PROJECT LESSONS LEARNED

PEMASANGAN ELEKTRIK BAGI KLINIK KESIHATAN
BANDAR SRI PUTRA, SELANGOR

CAWANGAN KEJURUTERAAN ELEKTRIK

4-7 Oktober 2016.

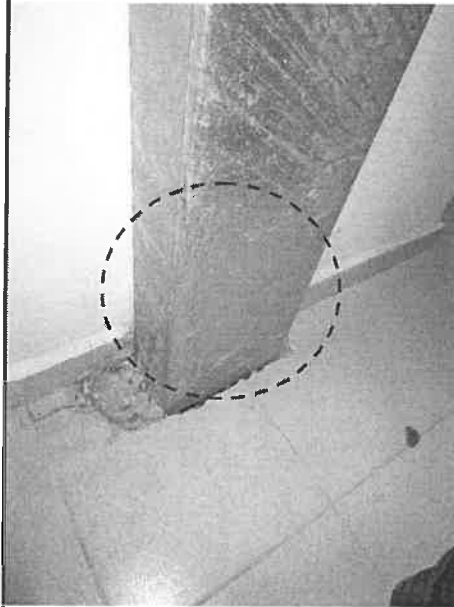
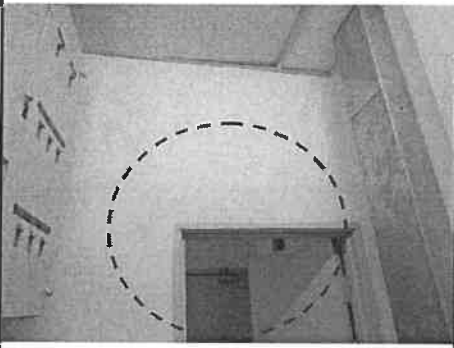
Bil	Gambar	Lokasi/Penemuan / Ulasan	Tahap Dan Isu Kerosakan/ Cadangan Penambahbaikan
2.		Lokasi: Bilik SSB atas dan bawah Penemuan: Ruang untuk senggaraan pada bilik SSB sempit dan terhad. Ulasan: Sukar laksana penyenggaraan dan bahaya kepada pengendali	Tahap Kerosakan: B Isu: Senggaraan Cadangan Penambahbaikan: Bilik suis perlu diluaskan. Rujukan : Peraturan-Peraturan Elektrik 1994 yang berikut: Peraturan 37- Ruang bagi papan suis dan kelengkapan

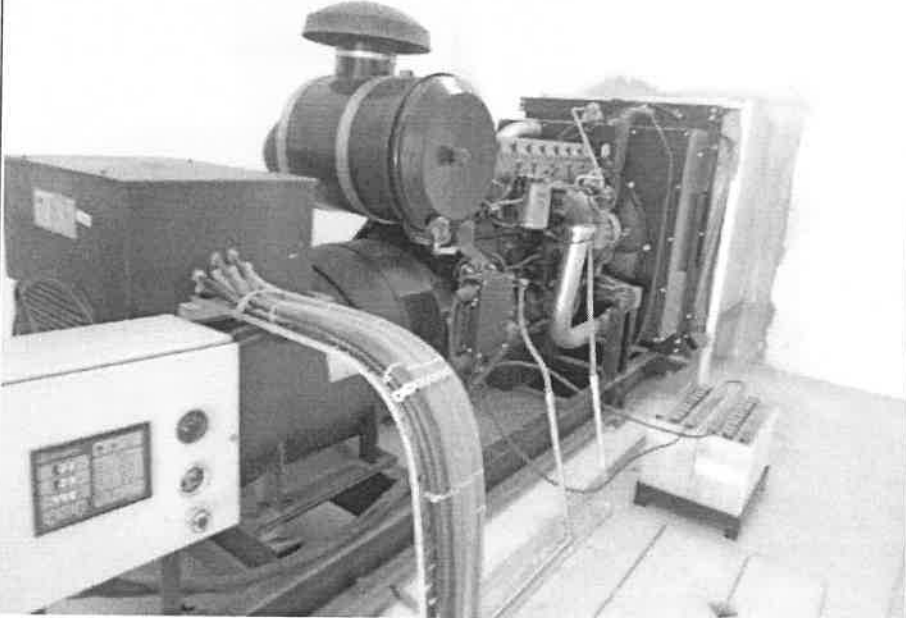
Bil	Gambar	Lokasi/Penemuan / Ulasan	Tahap Dan Isu Kerosakan/ Cadangan Penambahbaikan
4.		Lokasi: Bilik SSB bawah Penemuan: Kesalahan dalam pendawaian papan suis. Ulasan: Tidak menggunakan <i>cable sleeve</i>. Keadaan ini menunjukkan tiada kerja-kerja senggaraan dilakukan pada semua papan agihan.	Tahap Kerosakan: B Isu: Keselamatan Cadangan Penambahbaikan: Perlu dibaiki merujuk kepada kaedah pendawaian yang betul dan selamat. Kerja-kerja pendawaian elektrik perlu dilakukan oleh orang kompeten. Rujukan : Peraturan-Peraturan Elektrik 1994 Yang berikut: Peraturan 110 (1), (2) – Pemeriksaan dan ujian bagi maksud penyenggaraan pemasangan, dsb. Peraturan 15 (1) & (2), – Radas, konduktor, aksesori, dsb. Peraturan 19 (1)(c)&(d), – Susunan papan suis secara am. Peraturan 64 - Orang kompeten menyambung papan suis, kelengkapan, dsb. <i>Specification For Low Voltage Internal Electrical Installations (May 2011): Section 3.0 – Distribution Boards</i>

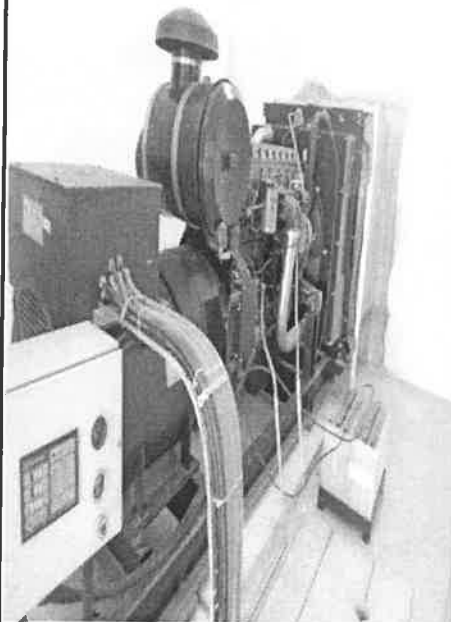
Bil	Gambar	Lokasi/Penemuan / Ulasan	Tahap Dan Isu Kerosakan/ Cadangan Penambahbaikan
5.		Lokasi: Bilik SSB bawah Penemuan: Tiada 'fire barrier' di dalam bilik suis. Ulasan : 'fire barrier' ini amat penting kerana ia bertindak sebagai penghalang api merebak ke tingkat atas atau bahagian lain jika berlaku kebakaran.	Tahap Kerosakan: B Isu: Penyenggaraan Cadangan Penambahbaikan: Pasang 'fire barrier' mengikut spesifikasi yang ditetapkan. Rujukan : Peraturan-Peraturan Elektrik 1994 yang berikut: Peraturan 15 (1) & (2) – Radas, konduktor, aksesori dll <i>Uniform Buildings By-Laws –</i> <i>By-Law 161- Fire-Stopping</i>

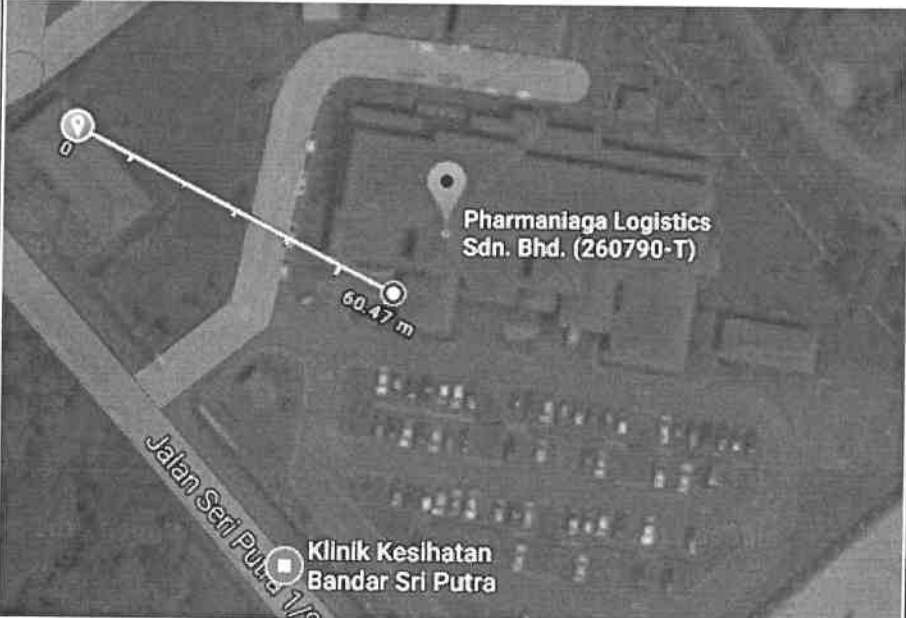
Bil	Gambar	Lokasi/Penemuan / Ulasan	Tahap Dan Isu Kerosakan/ Cadangan Penambahbaikan
3.		Lokasi: Bilik Genset Penemuan: Tiada pemadam api, skematik diagram dan gambarajah CPR tidak digantung. Ulasan : Tidak dapat melakukan langkah awalan/segera jika berlaku sebarang kebakaran di dalam bilik suis. Skematik diagram penting untuk memudahkan kerja pengendali membuat senggaraan dengan tepat dan cepat.	Tahap Kerosakan: B Isu: Keselamatan Cadangan Penambahbaikan: Sediakan/pasang alat pemadam api mengikut saiz/jenis yang ditetapkan oleh spesifikasi.(9kg) dan gambarajah CPR perlu digantung Rujukan: Peraturan-Peraturan Elektrik 1994 yang berikut: Peraturan 40 – Alat Pemadam Api Uniform Building By-Laws: By-Law 225 - Detecting And Extinguishing Fire Peraturan 110 (1), (2) – Pemeriksaan dan ujian bagi maksud penyenggaraan pemasangan, dsb.

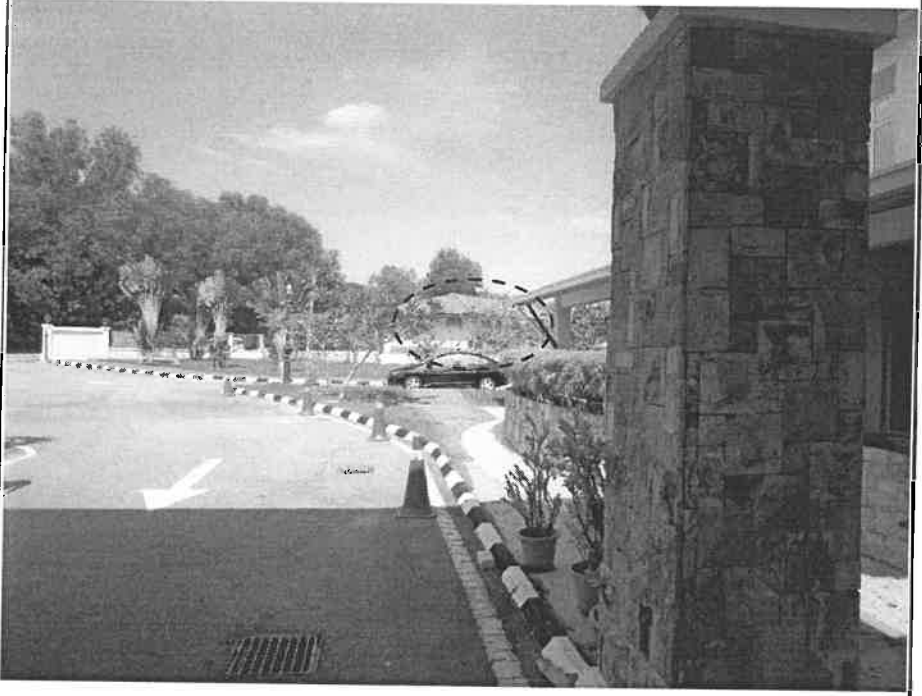
Bil	Gambar	Lokasi/Penemuan / Ulasan	Tahap Dan Isu Kerosakan/ Cadangan Penambahbaikan
4.		Lokasi: Bilik Genset Penemuan: Sistem pembumian bersepadu tidak lengkap. Tiada penandaan setiap poin, tiada penutup untuk mengelak dari renjatan elektrik jika berlaku arus kerosakan di dalam sistem. Ulasan : Tiada jaminan keselamatan penghuni dan harta premis.	Tahap Kerosakan: B Isu: Keselamatan Cadangan Penambahbaikan: Perlu membuat penandaan dan menutupnya dengan penutup. Rujukan : Peraturan-Peraturan Elektrik 1994 Yang berikut: Peraturan 34 : Pembumian Bahagian Logam, Pain, Neutral dsb. Peraturan 35 : Kaedah Pembumian.

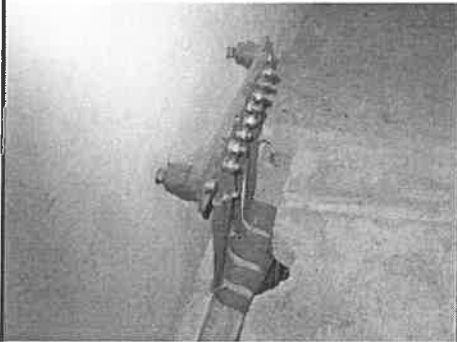
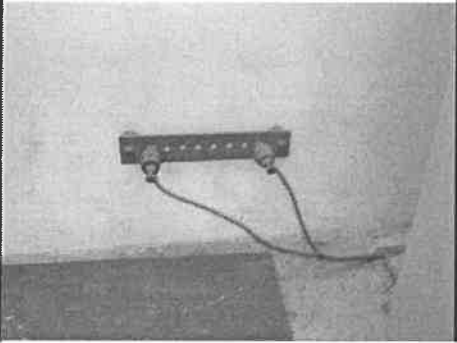
Bil	Perkara	Maklumat
4.	Penggunaan beban elektrik (166.2A) tidak menepati kapasiti beban yang sedia ada (1000A).	 The image shows a digital meter with three large LCD displays. The top display shows '418.8', the middle display shows '166.2', and the bottom display shows '0.943'. To the right of the displays is a vertical scale from 0 to 120. Below the displays are several control buttons and a small label that says 'EM 6400 CONZERV'. Below the meter, there is a black rectangular switch with the text 'HEATER SW.' printed on it.

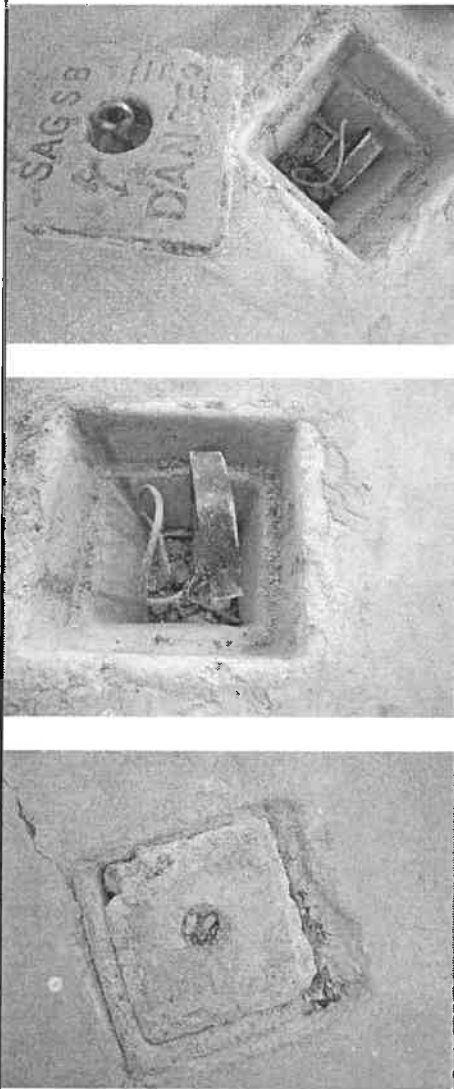
Bil	Gambar	Lokasi/Penemuan / Ulasan	Tahap Dan Isu Kerosakan/ Cadangan Penambahbaikan
2.	 	Lokasi: Bilik MSB Penemuan: Sistem pembumian bersepadu tidak lengkap. Tiada penandaan setiap poin, tiada penutup untuk mengelak dari renjatan elektrik jika berlaku arus kerosakan di dalam sistem. Ulasan : Tiada jaminan keselamatan penghuni dan harta premis.	Tahap Kerosakan: B Isu: Keselamatan Cadangan Penambahbaikan: Perlu membuat penandaan dan menutupnya dengan penutup. Rujukan : Peraturan-Peraturan Elektrik 1994 Yang berikut: Peraturan 34 : Pembumian Bahagian Logam, Pain, Neutral dsb. Peraturan 35 : Kaedah Pembumian.

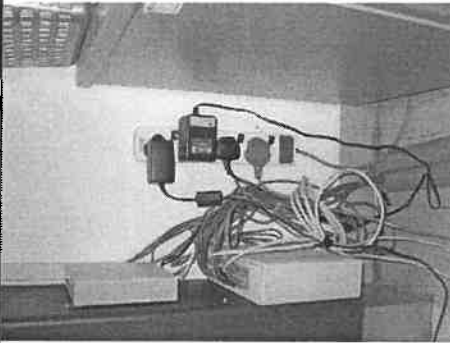
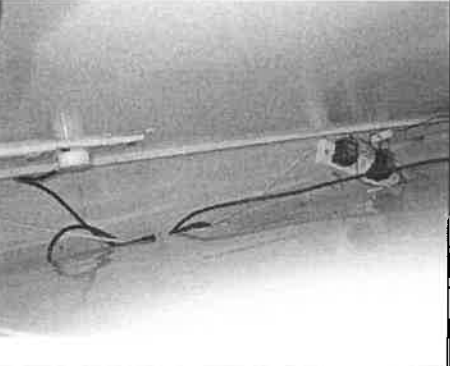
Bil	Perkara	Maklumat
2.	Pendawaian tambahan untuk suis soket alur keluar 13A atas lantai tidak selamat. Pelbagai sambungan dibuat kerana kekurangan punca kuasa. Kaedah pemasangan tidak selamat dan bahaya kepada pengguna serta premis. Jika terlanggar pada bahagian sambungan, kabel terluka dan renjatan akan berlaku.

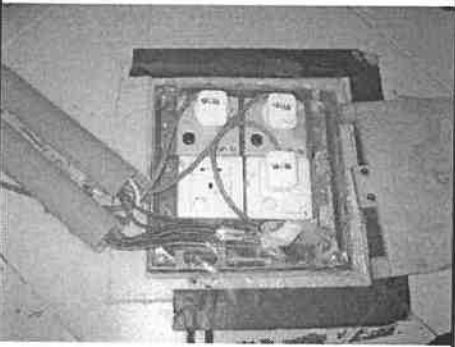
Bil	Gambar	Lokasi/Penemuan / Ulasan	Tahap Dan Isu Kerosakan/ Cadangan Penambahbaikan
2.	   	Lokasi: Pejabat Penemuan: Kebanyakan pendawaian tambahan yang dilakukan tidak mengikut spesifikasi, boleh mendatangkan bahaya kepada pengguna dan harta benda di premis ini. Ulasan : Pengguna terdedah kepada risiko renjatan elektrik, boleh berlaku masalah lebih beban pada papan suis dan berlaku litar pintas.	Tahap Kerosakan: B Isu: Keselamatan/Senggaraan Cadangan Penambahbaikan: Buat semula pendawaian tambahan mengikut spesifikasi yang ditetapkan. Rujukan : Peraturan-Peraturan Elektrik 1994 Yang berikut: Peraturan 110 (1), (2) – Pemeriksaan dan ujian bagi maksud penyenggaraan pemasangan, dsb. Peraturan 15 – Radas, konduktor, aksesori dan lain-lain. Peraturan 16 – Suis, fuis suis, suis fuis, pemutus litar, penyentuh, fuis dan lain-lain. <i>Specification For Low Voltage Internal Electrical Installations (May 2011) Section 10.0 - Wiring in Accesories</i>

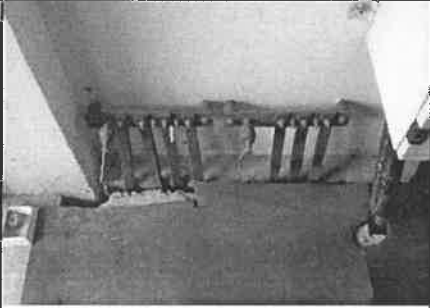
Bil	Gambar	Lokasi/Penemuan / Ulasan	Tahap Dan Isu Kerosakan/ Cadangan Penambahbaikan
5.		Lokasi: Bilik MSB Penemuan: <i>Tiada Label pada sambungan Earthing Bar .</i> Ulasan: L-S1 Section 14.21. ..each Earthing point shall be identified ...	Cadangan Penambahbaikan: Label perlu diletakkan bagi tujuan penyelenggaraan

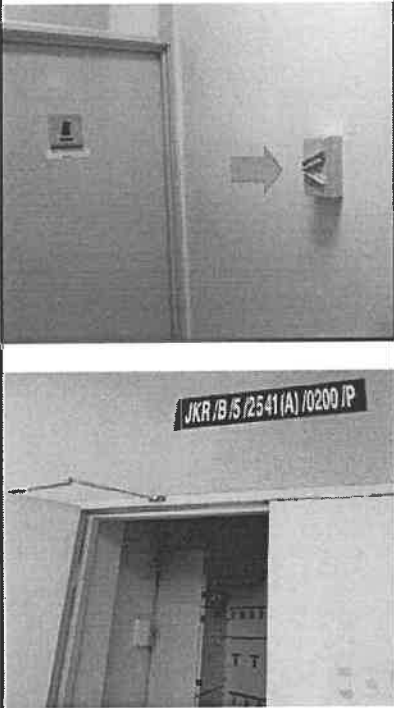
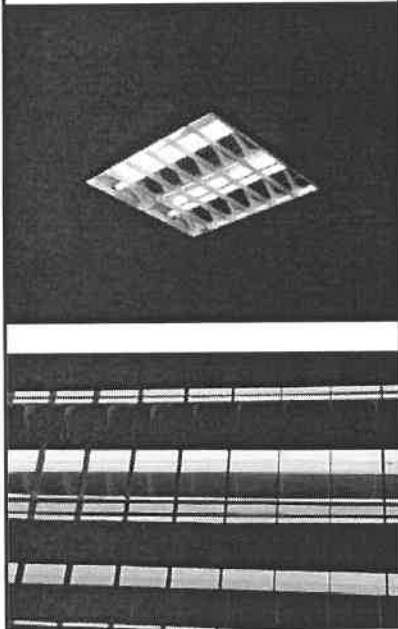
Bil	Gambar	Lokasi/Penemuan / Ulasan	Tahap Dan Isu Kerosakan/ Cadangan Penambahbaikan
7.		Lokasi: Bilik SSB(Aras Tanah) Penemuan: <i>Tiada Label pada sambungan Earthing Terminal</i> Ulasan: L-S1 Section 14.21. <i>...each Earthing point shall be identified ...</i>	Cadangan Penambahbaikan: Label perlu diletakkan bagi tujuan penyelenggaraan
8.		Lokasi: Bilik SSB(Aras Tanah) Penemuan: <i>Cable gland bagi sambungan Armoured cable tidak dibumikan dengan sempurna</i> Ulasan: L-S1 Section 14.8 . <i>Cable glands shall be installed for termination of armoured cables. It shall be mechanical type complying with BS EN 50262. Each cable gland shall be installed with back nus(lock nuts) for plain hole fixing.</i>	Cadangan Penambahbaikan: Perlu dbumikan dengan sempurna kepada Enclosure

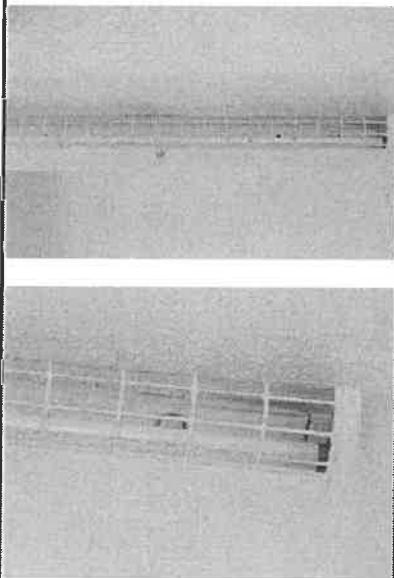
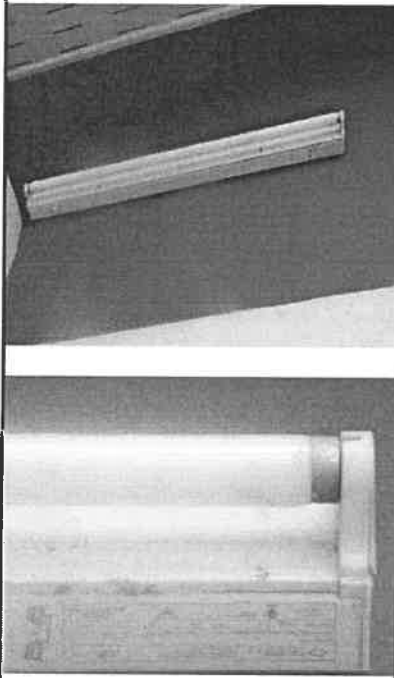
A. PENEMUAN KETIDAKPATUHAN			
Bil	Gambar	Lokasi/Penemuan / Ulasan	Tahap Dan Isu Kerosakan/ Cadangan Penambahbaikan
3.		Lokasi: Bahagian Luar Bangunan berdekatan Stor Penemuan: Warna <i>faceplate</i> yang kusam dan pudar kerana terdedah dengan cuaca luaran. Ulasan: Jenis <i>switch</i> yang digunakan di luar bangunan bukan dari jenis <i>weatherproof switch</i>.	Cadangan Penambahbaikan: Jenis <i>switches</i> untuk kegunaan di luar bangunan perlulah dari jenis <i>weatherproof switch</i>.
4.		Lokasi: Bilik Main Switch Board (MSB) Penemuan: Penyambungan / penamatan kabel CPC tidak dipasang dengan betul. Ulasan: Penyambungan / penamatan kabel CPC perlulah mematuhi spesifikasi L-S1 10.0 <i>Wiring Accessories</i>.	Cadangan Penambahbaikan: Pemasangan bahan/barangan ditapak bina perlulah mematuhi spesifikasi JKR dan/atau <i>best practice</i>.

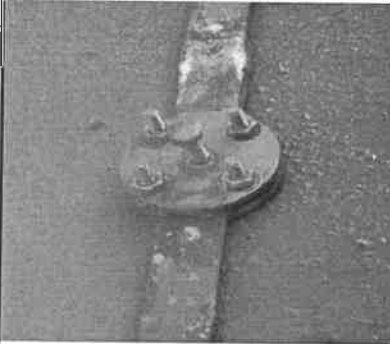
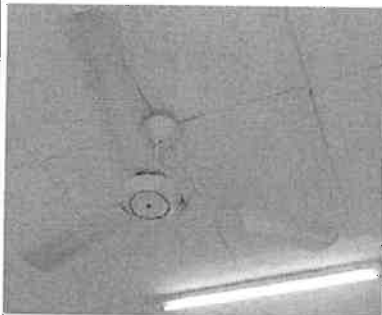
A. PENEMUAN KETIDAKPATUHAN			
Bil	Gambar	Lokasi/Penemuan / Ulasan	Tahap Dan Isu Kerosakan/ Cadangan Penambahbaikan
7.		Lokasi: Sekitar kawasan Klinik Penemuan: <i>Earth Chamber</i> yang digunakan adalah jenis tiruan. Terdapat pelbagai saiz <i>Earth Chamber</i> yang dipasang. Ulasan: <i>Earth Chamber</i> yang digunakan perlulah mematuhi spesifikasi JKR L-S1 section 14 - <i>Earthing</i> Saiz <i>Earth Chamber</i> yang mematuhi spesifikasi JKR adalah seperti berikut: • Jenis <i>square</i> 300mm x 300mm x 180mm • Jenis <i>round</i> 300mm(dia.)x180mm (height)	Cadangan Penambahbaikan: Penggunaan bahan/barangan dalam projek JKR adalah mengikut kehendak spesifikasi JKR.

8.		Lokasi: Kaunter Pendaftaran Penemuan: - Pemasangan <i>underfloor trunking</i> yang tidak mengikut spesifikasi/<i>best practice</i>. - Penggunaan <i>switch socket outlet</i> adalah bukan jenis untuk <i>underfloor trunking</i>. Ulasan: Pemasangan <i>underfloor trunking</i> mestilah mematuhi <i>best practice</i> industri	Cadangan Penambahbaikan: Penggunaan bahan / barangan dalam projek JKR adalah mengikut kehendak spesifikasi JKR dan/atau <i>best practice</i>.

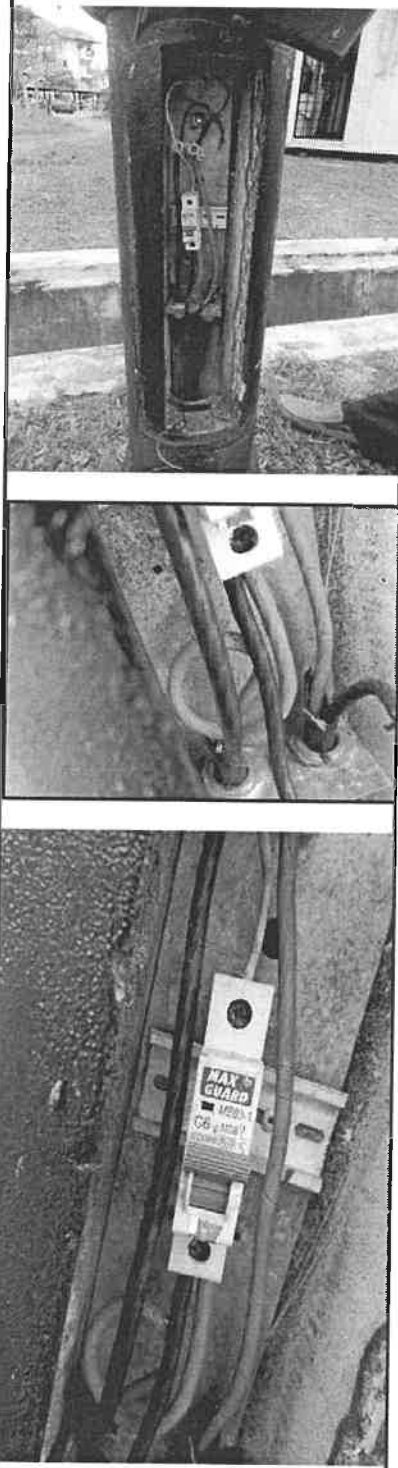
A. PENEMUAN KETIDAKPATUHAN			
Bil	Gambar	Lokasi/Penemuan / Ulasan	Tahap Dan Isu Kerosakan/ Cadangan Penambahbaikan
11.		Lokasi: Bilik MSB Penemuan: Keadaan fizikal <i>Surge Protection Device (SPD)</i> tidak normal iaitu terdapat kesan mengelembung pada bahagian tepi SPD. Ulasan: - Pemeriksaan ke atas SPD perlu dibuat bagi memastikan ia dalam keadaan yang baik. - Penggantian SPD dibuat jika perlu.	Cadangan Penambahbaikan: Kerja – kerja penyelenggaraan perlu dilaksanakan secara berjadual bagi memastikan semua peralatan dalam keadaan baik dan berfungsi.

12.		Lokasi: Bilik MSB Penemuan: Penggunaan <i>contactor</i> untuk <i>capacitor bank</i> adalah bukan jenis <i>category AC-6b</i>. Ulasan: Penggunaan bahan/ barangan perlulah mematuhi kehendak spesifikasi JKR L-S2 – <i>Specification For Low Voltage Automatic Power Factor Correction Equipment</i>.	Cadangan Penambahbaikan: Penggunaan bahan / barangan dalam projek JKR adalah mengikut kehendak spesifikasi JKR dan/atau <i>best practice</i>

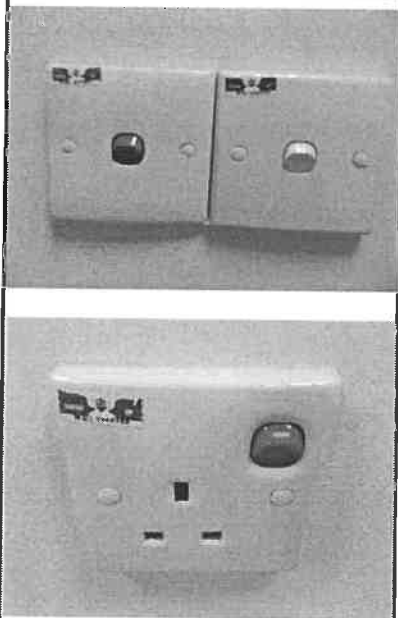
B. PENEMUAN BAIK			
Bil	Gambar	Lokasi/Penemuan / Ulasan	Tahap Dan Isu Kerosakan/ Cadangan Penambahbaikan
1.		Lokasi: Dalam bangunan Klinik Kesihatan Penemuan: Capacitor for fluorescent luminaires jenama Electrical Component masih dalam keadaan baik. Ulasan: • Hasil pemeriksaan yang dibuat mendapati capacitor for fluorescent luminaires adalah dari batch 2009. • Keadaan luaran kapasitor masih baik, akan tetapi tiada jaminan kapasitor ini masih selamat digunakan. Ini kerana keadaan bahagian dalam kapasitor tidak dapat diperiksa.	Cadangan Penambahbaikan: Membuat penggantian kapasitor kepada yang mematuhi standard terkini iaitu MS IEC 61048:2006 dan MS IEC 61049:1999 di setiap pemasangan fluorescent luminaires (T8).
